浙江省住房和城乡建设厅 浙江省消防救援总队文件

浙建设发〔2023〕103号

浙江省住房和城乡建设厅 浙江省消防救援总队关于印发《浙江省消防技术规范难点问题操作技术指南（2020版）》部分条文执行问题专家意见的通知

《浙江省消防技术规范难点问题操作技术指南（2020版）》 部分条文执行问题的专家意见

附图 2.1.6-1

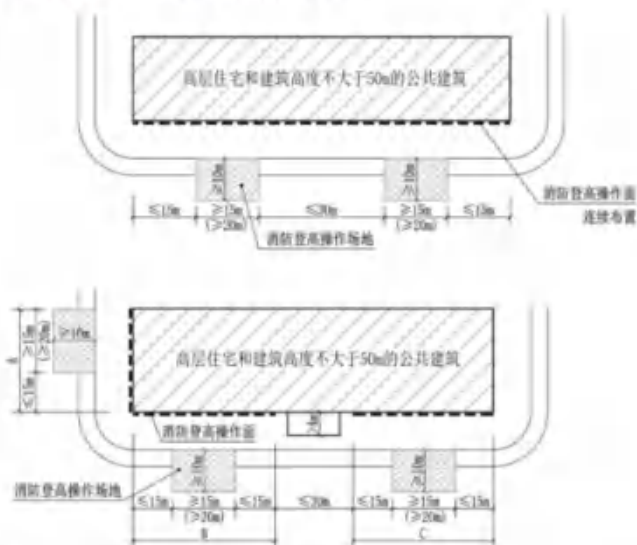
4、建筑高度大于 50m 时，消防车登高操作场地可不连续布置，但应确保登高操作场地的总长度不小于一个长边的长度。取消《指南》第 2.1.6 条第 1 款（含附图 2.1.6-1）的要求，场地可参照《指南》附图 2.1.6-2 的要求间隔不大于 30m 布置。

附图二-2

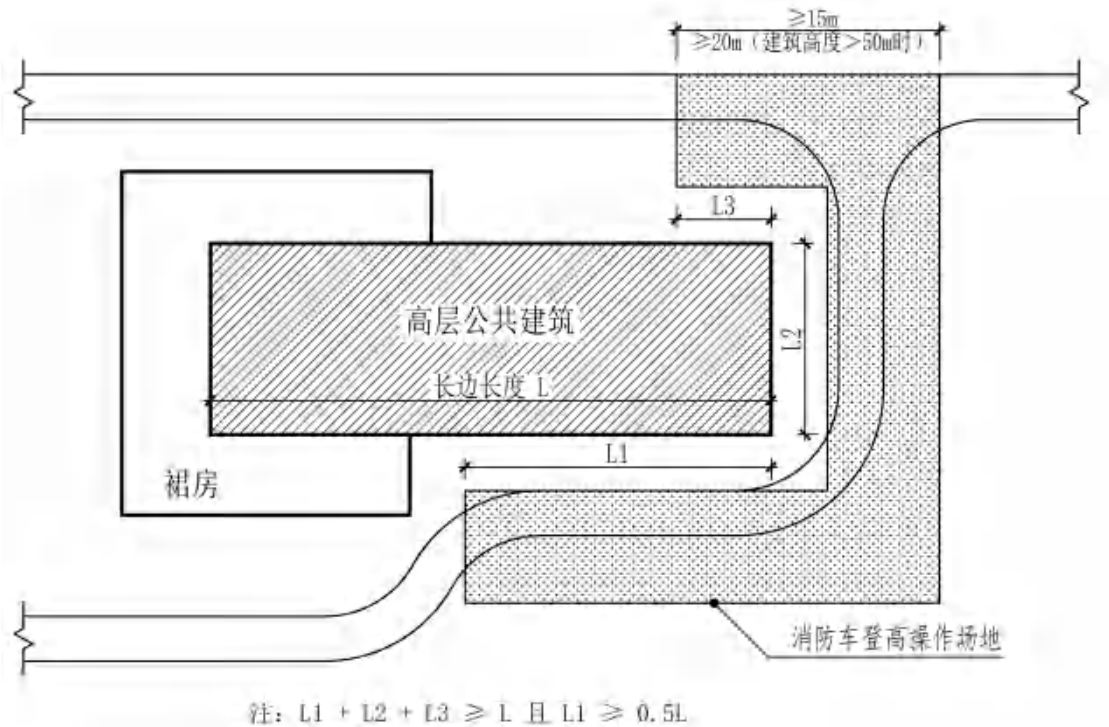
2.住宅建筑的消防车道应沿长边方向设置。对于建筑高度不大于 27m 的住宅建筑，消防车道距离最不利单元主要出入口的救援路径长度不应大于 60m；当沿建筑短边同时设有消防车道时，可按短边方向的消防车道距离最不利单元主要出入口的救援路径长度不大于 40m 控制，同时长边方向的消防车道距离最不利单元主要出入口的救援路径长度不应大于 80m。（附图二-2）
